## Upute za montažu brtvenih prstena ležajeva prednjih kotača

**FAG 0007**

**Slika 1:** Brtveni prsteni se mogu razlikovati po izgledu i boji!

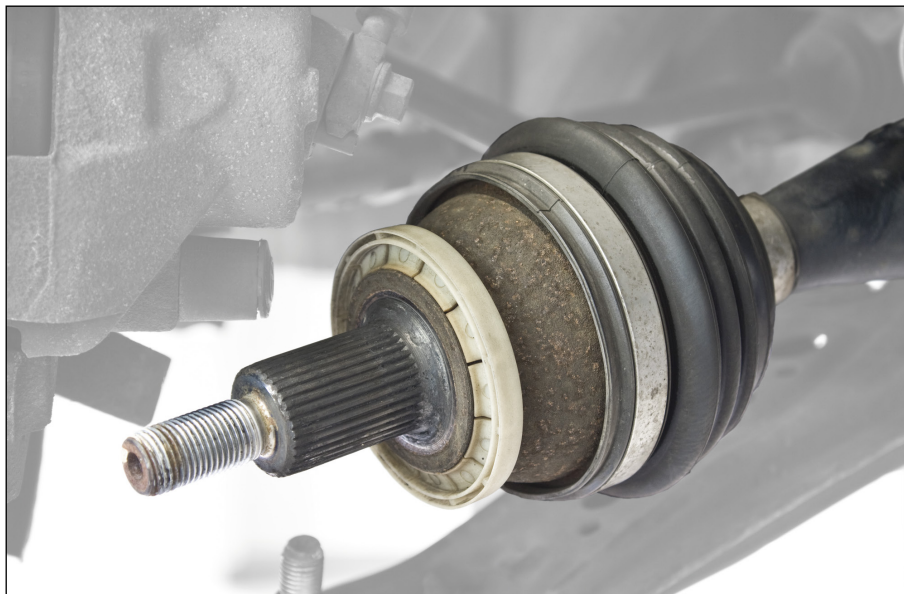
Onečišćenje na unutarnjoj strani ležaja kotača može uzrokovati oštećenje ležaja i pogrešno snimanje broja okretaja kotača. Do gore navedene greške dolazi zbog oštećenja brtvila ležaja kotača i senzora broja okretaja kotača.

Kod zamjene ležaja kotača koristi se i brtveni prsten koji se stavlja na konus zgloba pogonskog vratila (vidi **sliku 1**).

Od polovine septembra 2009. FAG svrstava potrebne brtvene prstene u predmetne setove kao sastavni dio pakiranja! Time je isključena zabuda odnosno pogrešno korištenje neispravnog brtvenog prstena.
